WG: Felderhof II - Auslegung - Anregungen
FelderhofII_1500213_1Einwendungen.doc; 170825
_Rahmenplan_Duisburg_Wedau.pdf

Einspruch gegen SW 263, 3.Änderung "Felderhof, Zur Spiegelglasfabrik, Bahnlinie Düsseldorf-Duisburg" im Stadtteil Ratingen West
und gegen 88. FNP Änderung "Wohngebiet Felderhof"

Stellungnahme des Klimabeirates zum Bebauungsplan „Felderhof“

SW 263, 3. Änderung "Felderhof, Zur Spiegelglasfabrik, Bahnlinie Düsseldorf-Duisburg" im Stadtteil Ratingen-West

Windrichtungsverteilung in 30-Grad Sektoren Felderhof,
Datenbasis DWD Düsseldorf 2008 - 2019, Angaben in ‰ der
Jahresstunden

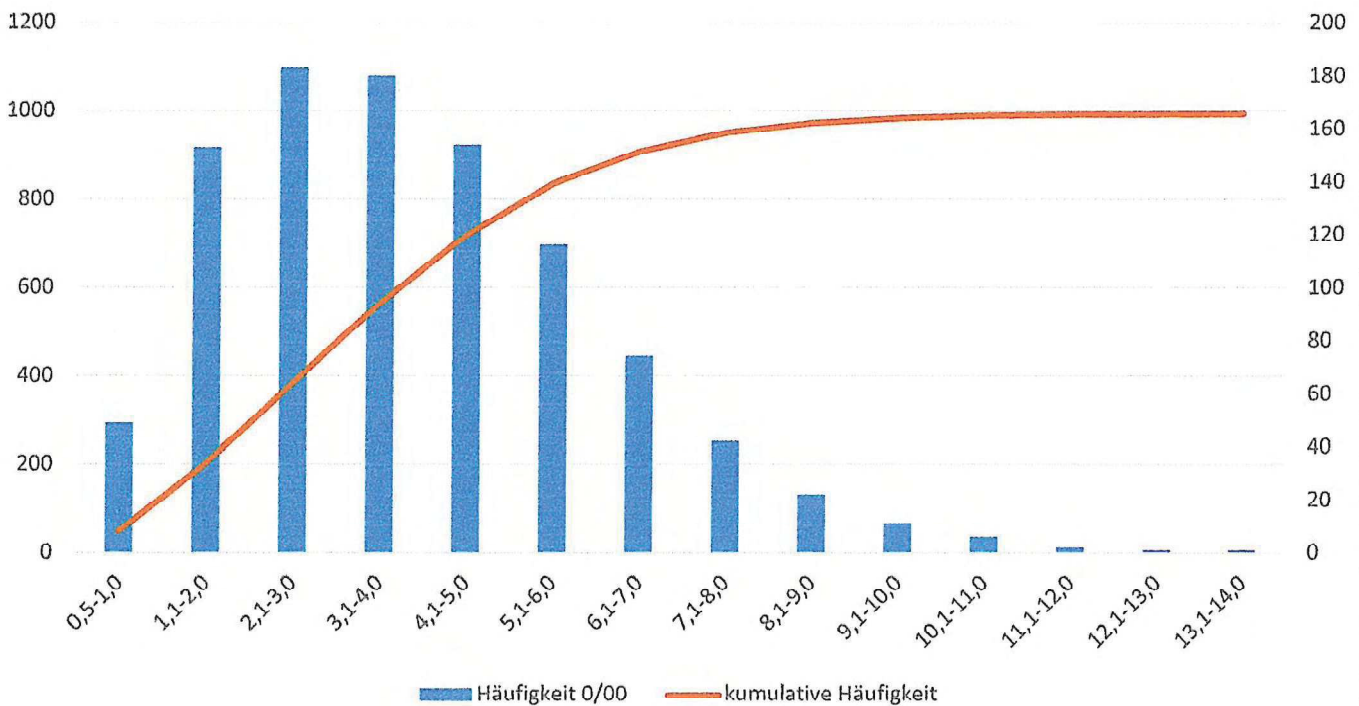
Bezüglich der Durchlüftung mit ihren o.g. Wirkungen wird es zu einer spürbaren Verschlechterung gegenüber dem Istzustand kommen. Niedrige Windgeschwindigkeiten treten mit größerer Häufigkeit auf als bisher. Insgesamt

werden sich die bodennahen Windverhältnisse denen in der bereits bebauten Nachbarschaft angleichen. Konkret heißt das, es kommt zu einer Reduzierung der bodennahen Durchlüftung mit häufigerer Windstille und vermehrtem Schwachwind. Die vorgesehene Anordnung der Bebauung in Reihen, etwa parallel zur schmalen Seite der Fläche, liegt ungünstig zu den Hauptwindrichtungen. Ebenfalls negativ unter stadtklimatologischen Gesichtspunkten sind sowohl der Bebauungsriegel (Gebäudehöhe bis 12,50 m) entlang der DB-Westbahntrasse als auch die geplanten bis zu 8 m hohen Lärmschutzwände zu betrachten, die schwache bodennahe Luftbewegungen über die Bahntrasse (beide Richtungen) unterbinden, was durch die seltenen östlichen Windrichtungen verstärkt wird. Hier liegt ein Zielkonflikt zwischen Lärmschutz einerseits und Stadtklima andererseits vor.

Aus stadtklimatologischer Sicht grundsätzlich wünschenswert wären eine Reduzierung der Bebauungsdichte sowie der Gebäudehöhen. Begrünte Dächer können unter bestimmten Umständen die klimaverbessernde Wirkung von Freiflächen zum Teil ersetzen. Beim Begleitgrün ist nach einem Kompromiss zwischen der erwünschten Wirkung des Schattenwurfs von Bäumen und der – unerwünschten – Belüftungsreduzierung durch Erhöhung der Bodenrauigkeit zu suchen.
